Stadt Lindau (B) 8. Änderung des Flächennutzungsplanes im Bereich des vorhabenbezogenen Bebauungsplanes Nr. 137 "PV-Freiflächenanlage Waltersberg"

Abwägungstabelle zur Entwurfsfassung vom 29.08.2024 Sieber Consult GmbH, Lindau (B)/Weingarten
16.12.2024

Bemerkungen: PV-Freiflächenanlage Waltersberg
88131 Lindau-Oberreitnau

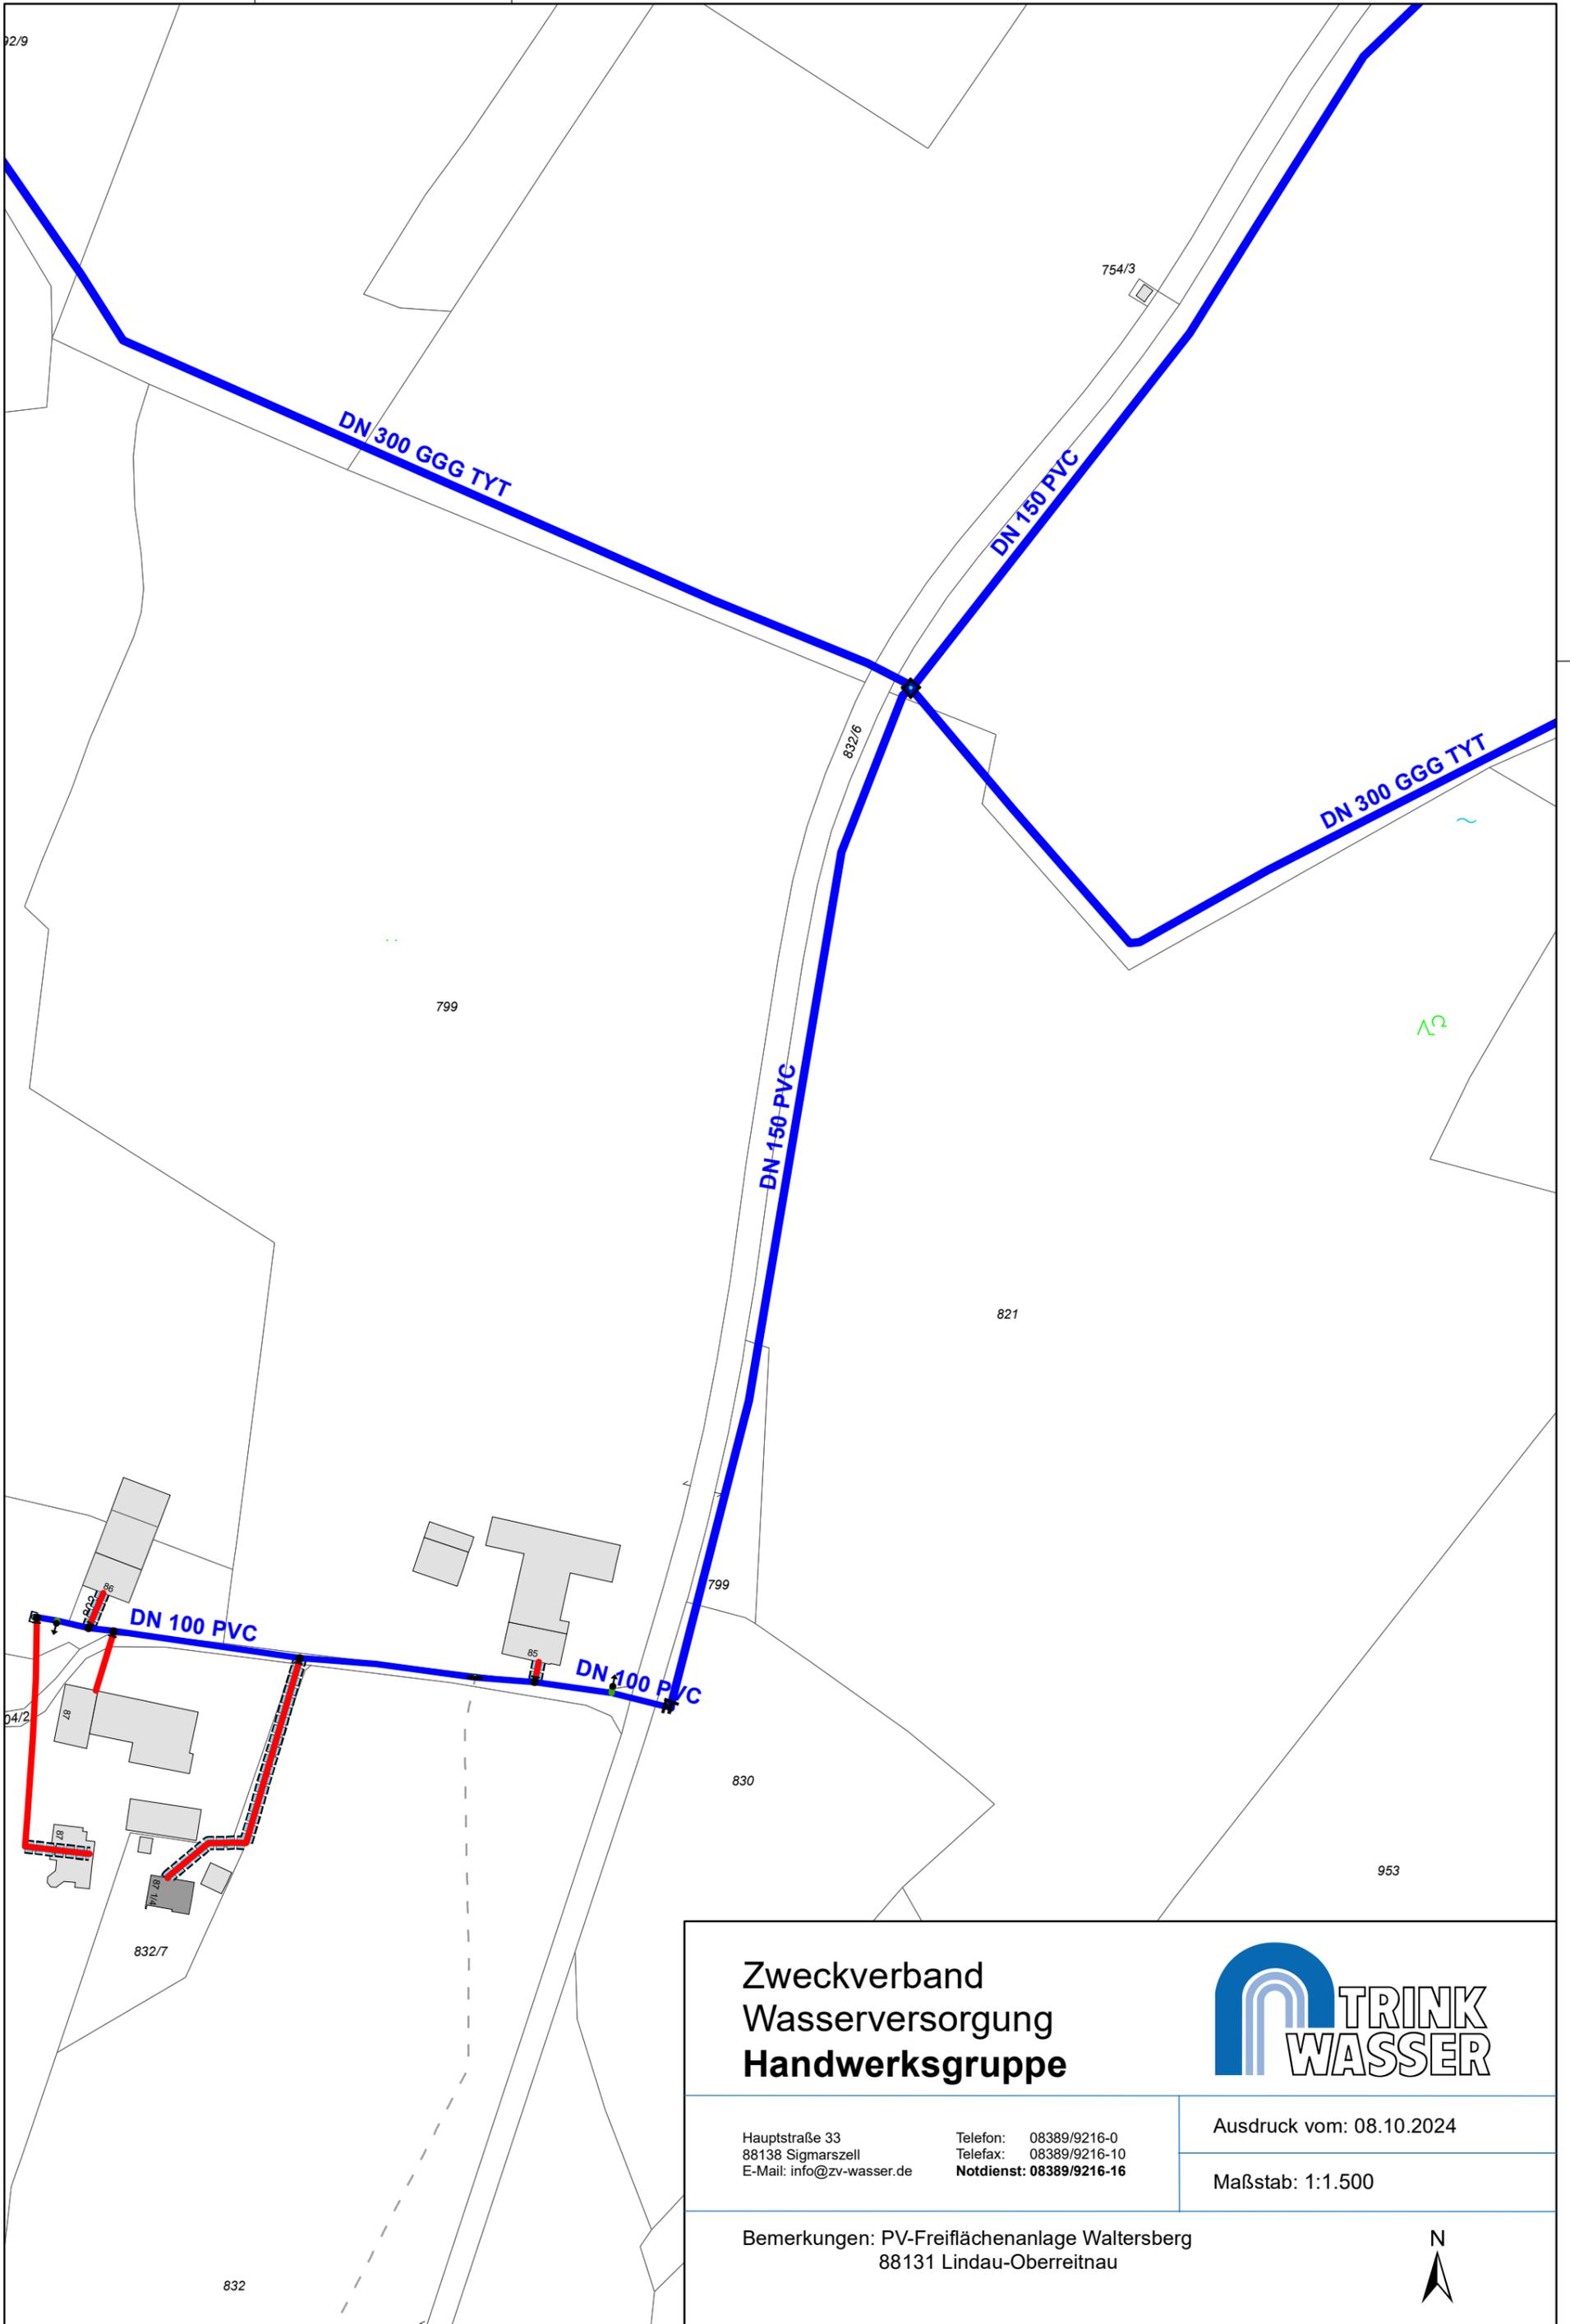
Stellungnahme vom 08.10.2024:	Bei obengenannter Planung ist auf die bestehende Hauptwasserleitung zu achten (siehe beiliegender Wasserleitungs-Bestandsplan mit Luftbild). Die Leitung ist dinglich gesichert. Die Schutzstreifenbreite beträgt 5 m. Für die Löschwasserversorgung steht der Grundschutz (800 l/min.) innerhalb des Löschbereichs zur Verfügung. Anlage Wasserleitungs-Bestandsplan mit Luftbild	Die Stellungnahme zur bestehenden Hauptwasserleitung wird zur Kenntnis genommen. Ein Leitungsrecht wurde bereits festgesetzt, um die Unversehrtheit der Leitung zu gewährleisten. Es erfolgt keine Planänderung.
--	-------------------------------	--	---
